改善箇所説明図

対象車両外観

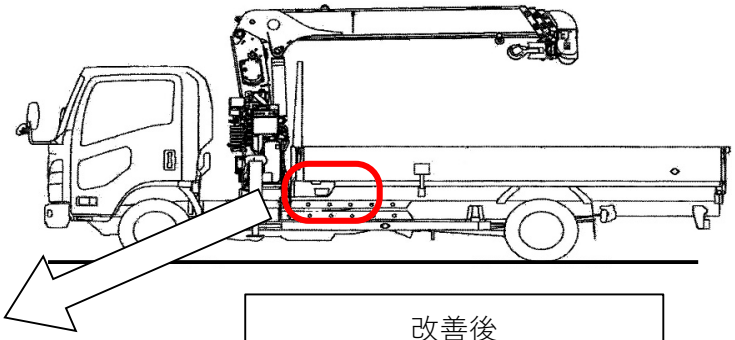
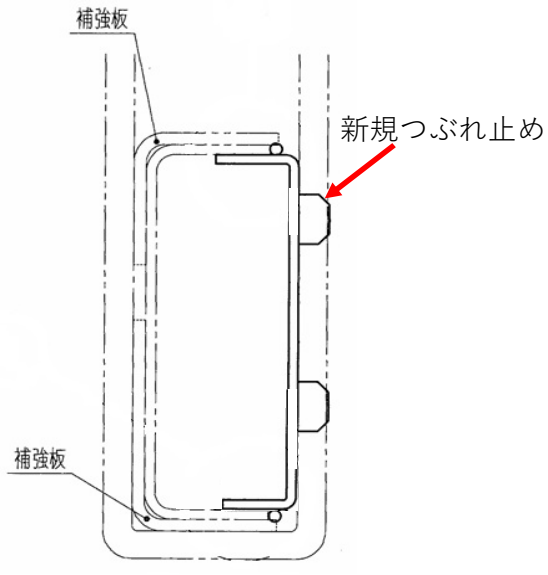
改善前

改善後

つぶれ止めが脱落していた場合

クレーン架装を行ったトラックにおいて、荷台とシャシフレームをUボルトで締結する際に取り付けるつぶれ止めの加工工程が不適切なため、車両振動等で当該つぶれ止めがシャシフレームから脱落し、他の交通を妨げるおそれがある。

全車両、つぶれ止めを対策品に交換する。

改善実施済車には、車両助手席側ドア開口部のドアストライカー付近へ識別用のシールを貼付する。
